Gamma S&F	Modello Orchestra, Tango, Artico L, Samba, Melodia, Artico S	N° I.T. 08_2021
Matricola Vedi pag. 3 e 5	Oggetto Ampliamento dell'apertura vano

In un'ottica di miglioramento prodotto, l'altezza dell'apertura del *vano prelievo* della gamma S&F è stata aumentata di 13mm rispetto a prima.

VANO PRELIEVIO, come riconoscere il nuovo modello

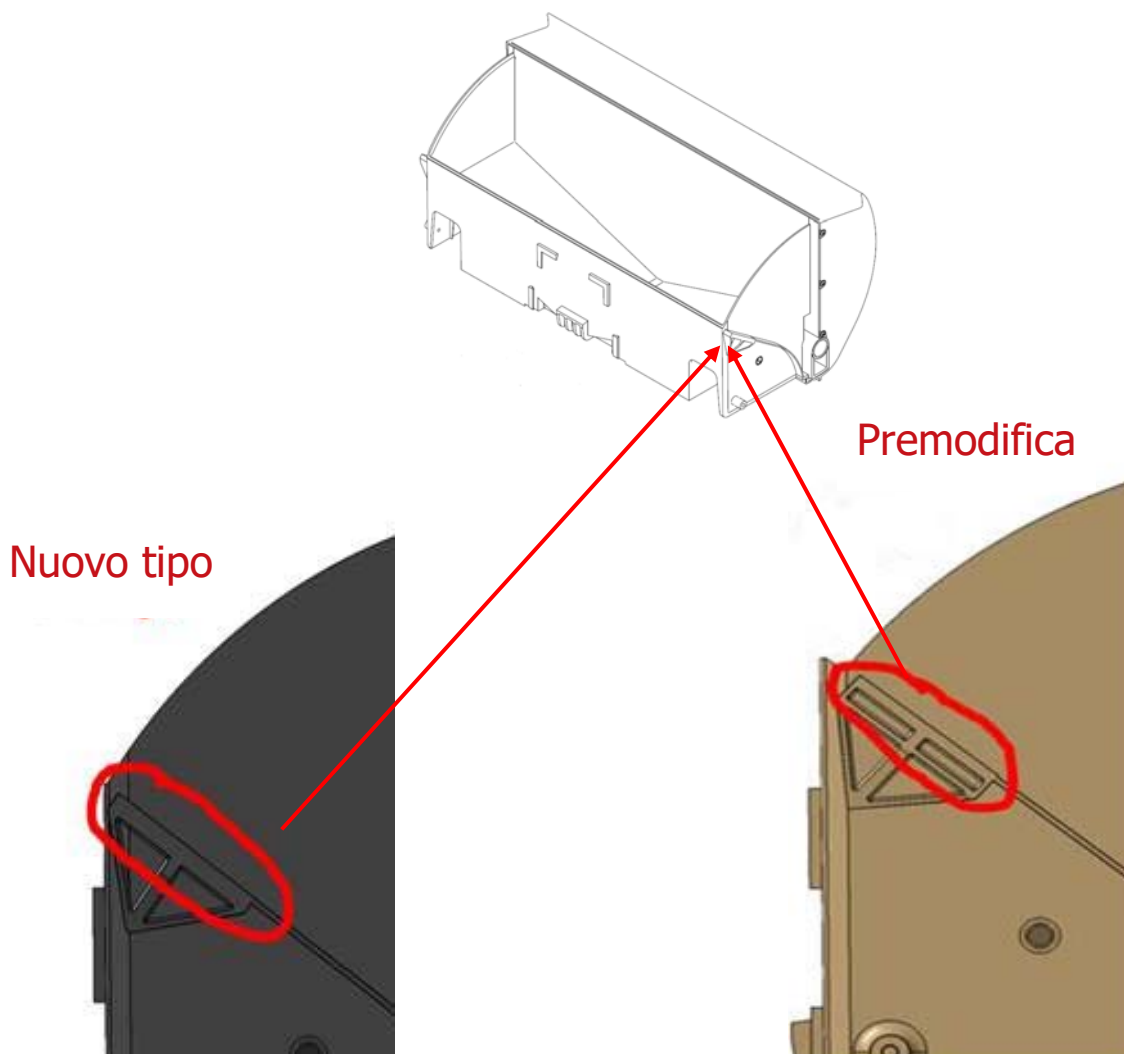
La modifica è stata resa possibile attraverso interventi sul vano prelievo e sulle camme azionamento antifurto.

CAMMA ANTIFURTO, come riconoscere il nuovo modello

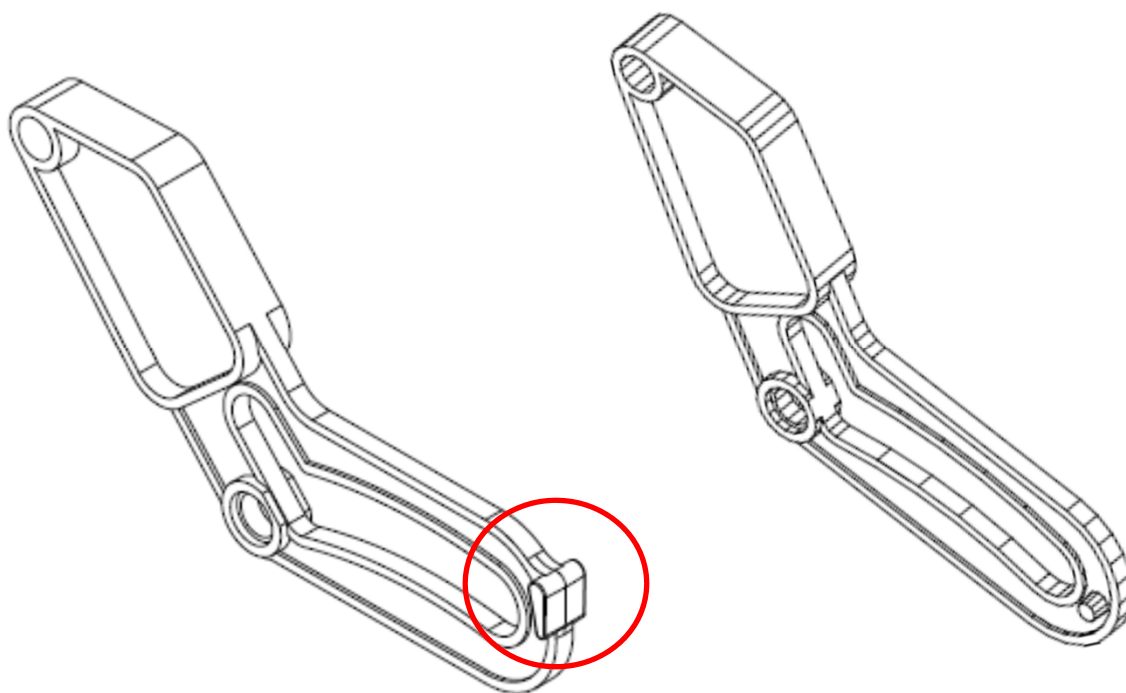
Nuovo tipo

Premodifica
